TECHNICAL BULLETIN 012

31/03/2006

VAG 1.9 D / INFORMATIONS RELATIVES A L'INSTALLATION

FIG. 1

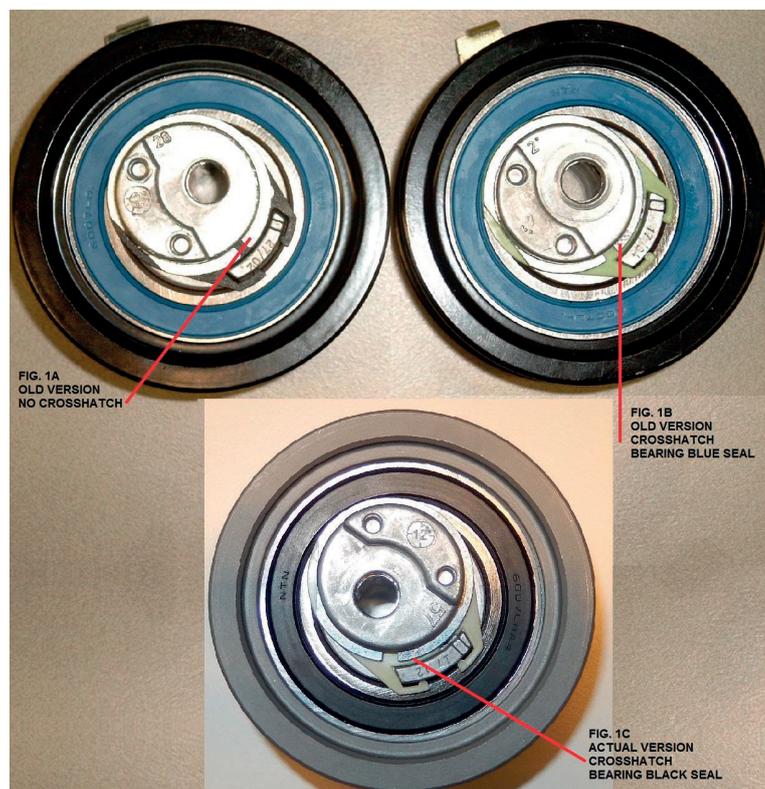
Sur la figure 1, vous pouvez voir que depuis 2 générations (1B + 1C) ce galet tendeur possède un indicateur d'usure de courroie : des hachures en forme de x (crosshatch) gravées dans le métal (voir également Fig. 4). Cette partie indique quand la courroie est usée et nécessite un remplacement.

FIG. 2

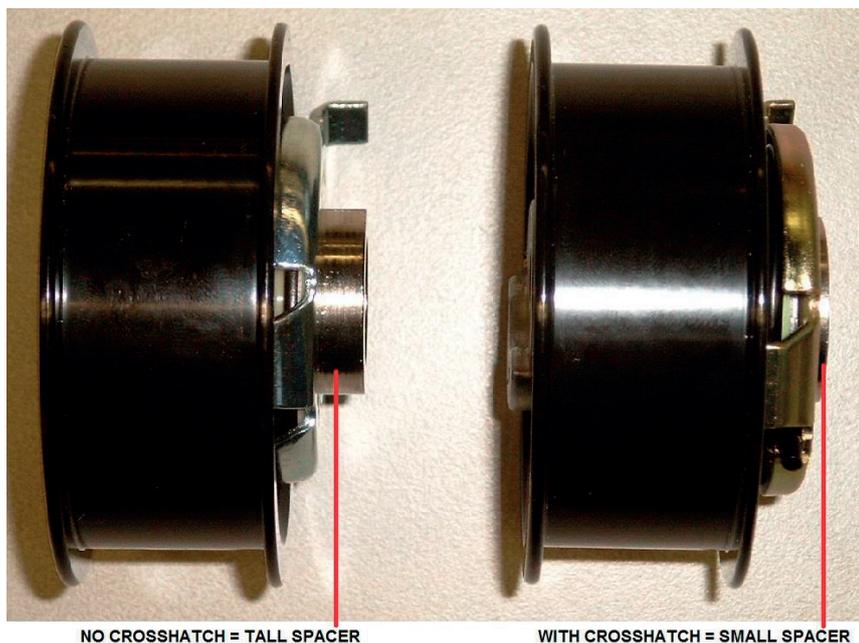
Sur la figure 2, vous pouvez voir que l'entretoise des tendeurs est plus courte. Toutefois, la distance entre le bloc-moteur et la poulie reste la même.
